M O X 燃 料 加 工 施 設 に お け る
新 規 制 基 準 に 対 す る 適 合 性

第14条 安全機能を有する施設

日本原燃株式会社

令和2年4月6日

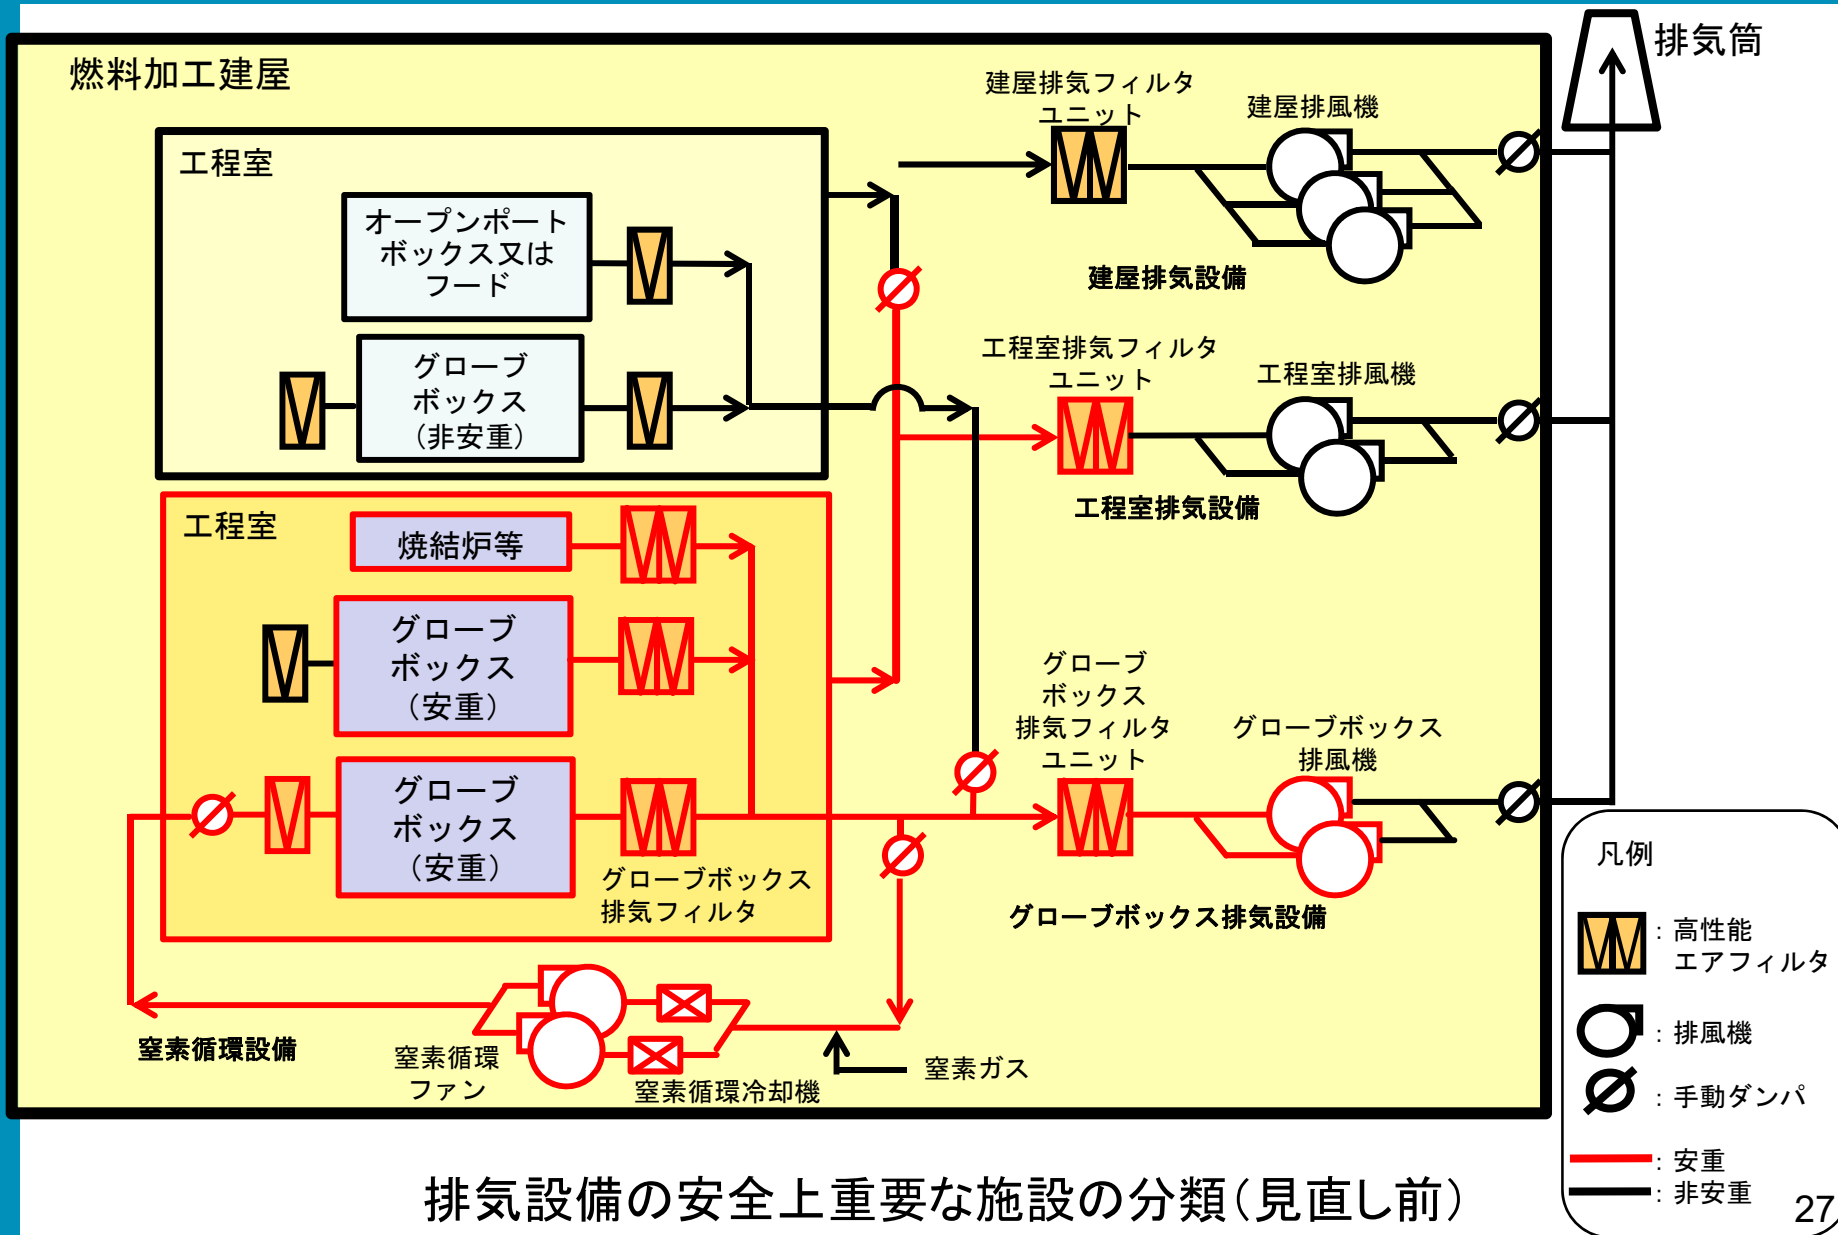
グローブボックスに関する静的な閉じ込めの範囲について安全上重要な施設に追加することだが、フィルタは閉じ込めのバウンダリとは言えない。また、安全上重要な施設とする範囲が不明確であるため、整理して説明すること。

グローブボックス排気設備については、公衆の放射線被ばくを防止する観点からグローブボックス排風機、グローブボックス排気フィルタ及びその排気経路を安全上重要な施設として選定していた。

グローブボックス排気設備の給気側については、グローブボックスの雰囲気逆流した際に核燃料物質がグローブボックスを設置する室に漏えいすることを防止するため、フィルタを設置しているが、仮に室内に漏えいした場合においても、グローブボックス排気フィルタまたは工程室排気フィルタの捕集機能により公衆に過度の放射線被ばくを及ぼすおそれはないことから、グローブボックス排気設備の給気側については安全上重要な施設とはしていなかった。
